改善箇所説明図

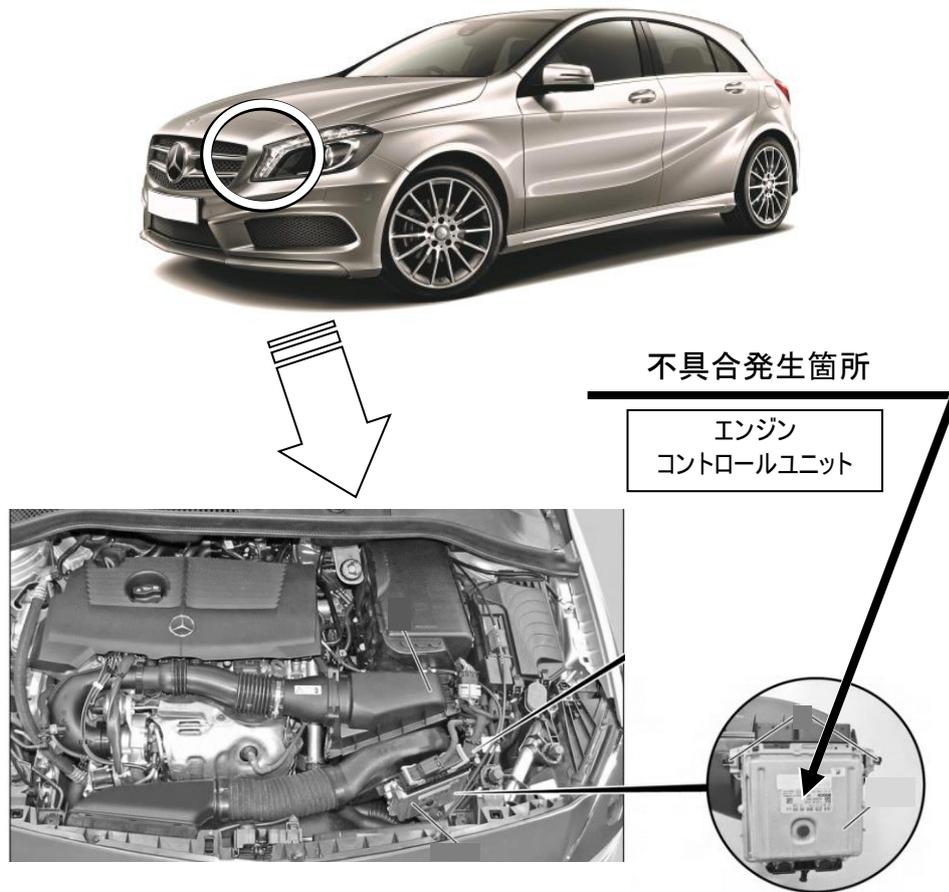
車載式故障診断装置において、エンジンコントロールユニットの制御プログラムが不適切なため、トランスミッションの特定不具合に関して、不具合が生じていないにも係わらずメーターパネル内のエンジン警告灯が点灯するものがある。そのため、保安基準第31条(排気ガスの基準)に適合しないおそれがある。

注: は制御プログラムを対策プログラムに書き換える部品を示す

全車両、エンジンコントロールユニットの制御プログラムを対策プログラムに書き換える。

識別 : 車台番号の付近に黄色ペイントを塗布する
